**SOLICITATION AMENDMENT  
MODIFICATION DE L'INVITATION**

<b>Title - Sujet</b> Headsets and Spare Parts	
<b>Solicitation No. - N° de l'invitation</b> W8486-163183/A	<b>Amendment No. - N° modif.</b> 005
<b>Client Reference No. - N° de référence du client</b> W8486-163183	<b>Date</b> 2016-04-12
<b>GETS Reference No. - N° de référence de SEAG</b> PW-\$\$HN-445-70450	
<b>File No. - N° de dossier</b> hn445.W8486-163183	<b>CCC No./N° CCC - FMS No./N° VME</b>
<b>Solicitation Closes - L'invitation prend fin at - à 02:00 PM on - le 2016-04-15</b>	<b>Time Zone</b> Fuseau horaire Eastern Daylight Saving Time EDT
<b>F.O.B. - F.A.B.</b> <b>Plant-Usine:</b> <input type="checkbox"/> <b>Destination:</b> <input checked="" type="checkbox"/> <b>Other-Autre:</b> <input type="checkbox"/>	
<b>Address Enquiries to: - Adresser toutes questions à:</b> Ladouceur, Joanne M.	<b>Buyer Id - Id de l'acheteur</b> hn445
<b>Telephone No. - N° de téléphone</b> (819) 420-0340 ( )	<b>FAX No. - N° de FAX</b> ( ) -

La présente modification 005 est émise pour répondre à une demande de fournisseur. Voici la question et la réponse :

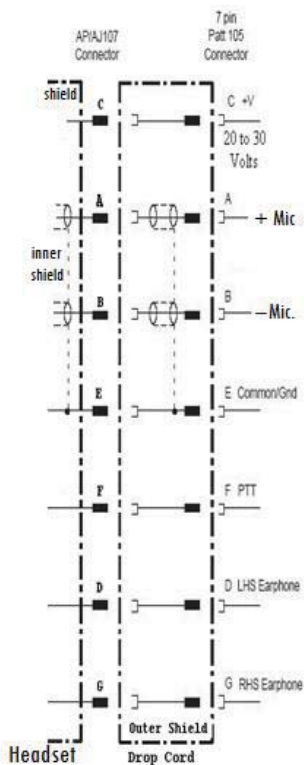
**Question :** Nous cherchons à fournir un produit équivalent et nous demandons si nous fournissons la goupille et des fils volants pour le câble qui aurait besoin de se connecter à l'oreillette, le client serait valide si ceux-ci sont acceptables? Si cela est viable, le client peut fournir le brochage pour les connexions des câbles existants?

**Réponse :** Oui. Casque existant est propriétaire. Voici la configuration de base sur l'interface audio. Veuillez noter que les broches A et B sont équilibrés entrées micro.
